改善箇所説明図

改善措置の内容

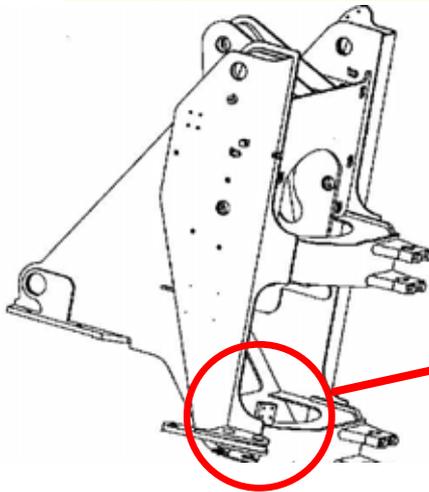
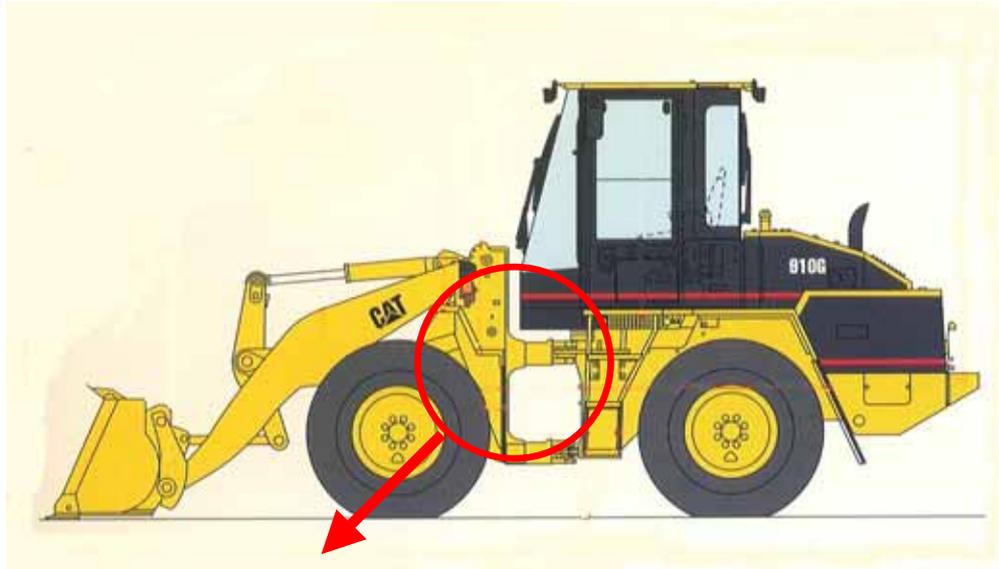
基準不適合発生箇所

ステアリングシリンダーの潤滑用グリス注入口の取付位置が不適切なため、プロペラシャフトと当該注入口の隙間が狭くなり、雪が付着しやすく、付着した雪が氷結することがある。そのため、作業時等に車体を屈折させた際、氷結した雪がプロペラシャフトを曲げることがあり、最悪の場合、プロペラシャフトが折損するおそれがある。

全車両、注入口を移設して新品に交換する。

識別：ブロックの取り付け位置で確認。
